**Lista di controllo per la valutazione preliminare
(art. 6, comma 9, D.Lgs. 152/2006)**

IMPIANTI EOLICI

Modifica del progetto per la realizzazione di un impianto di produzione di energia elettrica da fonte eolica da 33,6 MW sito nel Comune di Morcone (BN) – Proponente Cogein Energy s.r.l.

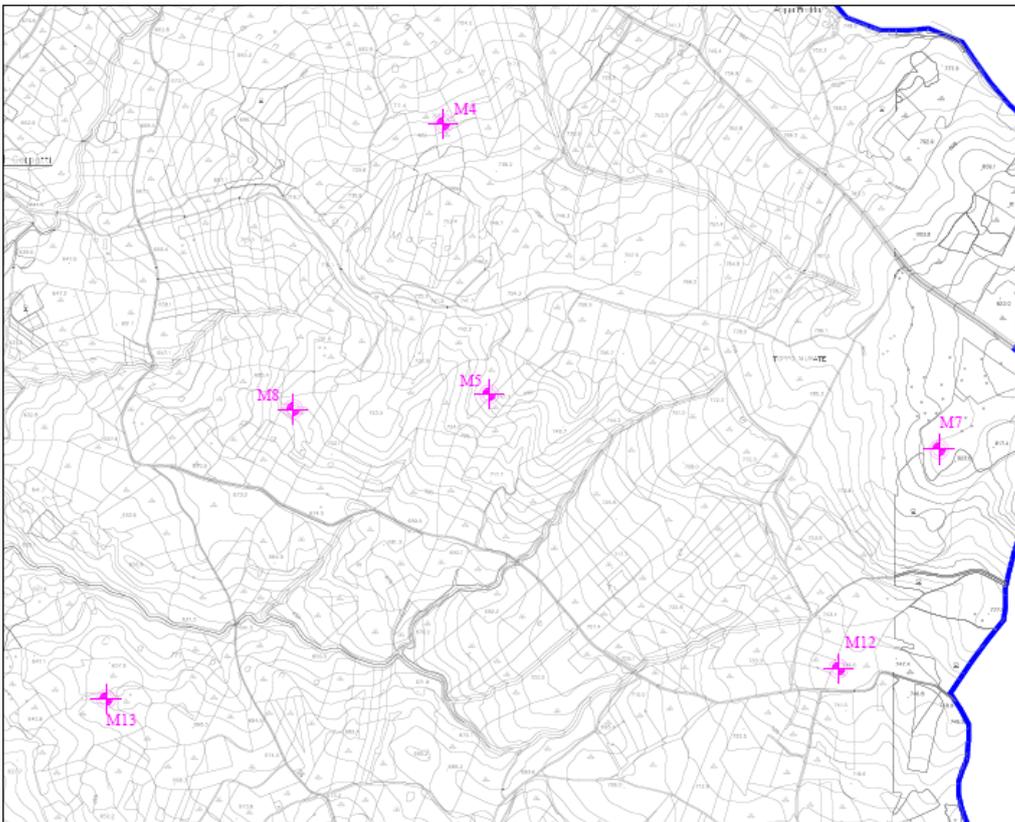
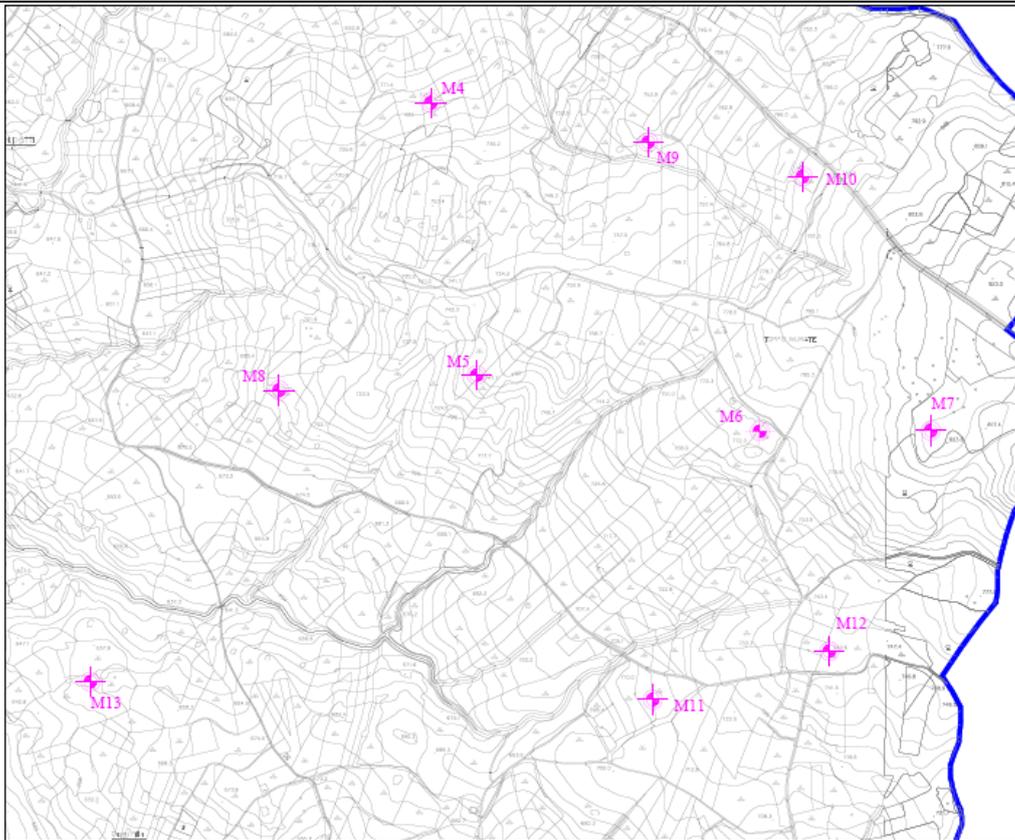
- Le prestazioni ambientali attraverso:
 - la riduzione del numero di aerogeneratori da 10 a 6. Le posizioni dei 6 aerogeneratori restanti non subiscono variazioni rispetto a quelle che hanno avuto esito favorevole di compatibilità ambientale;

Si riportano di seguito due immagini aeree con la localizzazione del progetto. Nella prima immagine è raffigurato il layout del progetto che ha ottenuto il giudizio favorevole di compatibilità ambientale, mentre nella seconda il layout oggetto della presente modifica.

La modifica, come descritto, prevede la riduzione del numero degli aerogeneratori da 10 a 6, nonché la sostituzione del modello WTG Vestas "V112" da 3 MW con il modello Vestas "V150" da 5,6 MW, senza alcuna variazione delle posizioni di progetto restanti né delle relative opere civili ed elettriche. In particolare, conseguentemente all'eliminazione dei 4 aerogeneratori denominati M06, M09, M10 e M11, non saranno realizzate neanche le relative opere civili ed elettriche (strade e piazzole di servizio, fondazioni, elettrodotto interrato, ...).
